～「V-trak」仕様変更のお知らせ～

平成 24 年 5 月吉日

1、バックサポートシェル素材変更

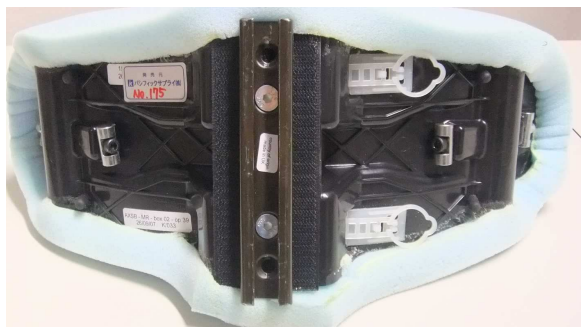
＜従来品＞ 材料:ポリカーボネート  
色:黒

＜新仕様＞ 材料:ポリアミド合成繊維  
色:グレー

※ シェル自体の強度が向上しました

2、フォームカバー形式変更

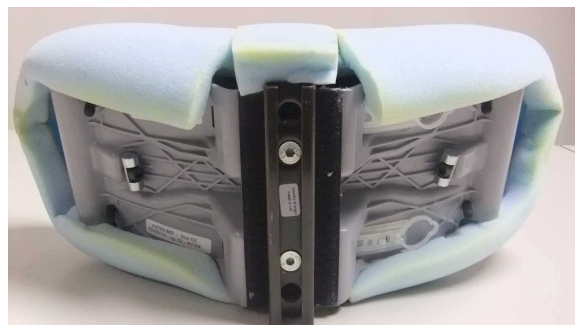
＜従来品＞ 接着固定

＜新仕様＞ 着脱式

(シェルの端に引っ掛けカバーで固定)

※ 経年によるウレタンのへたりににも、フォーム  
カバーだけの交換が可能となります
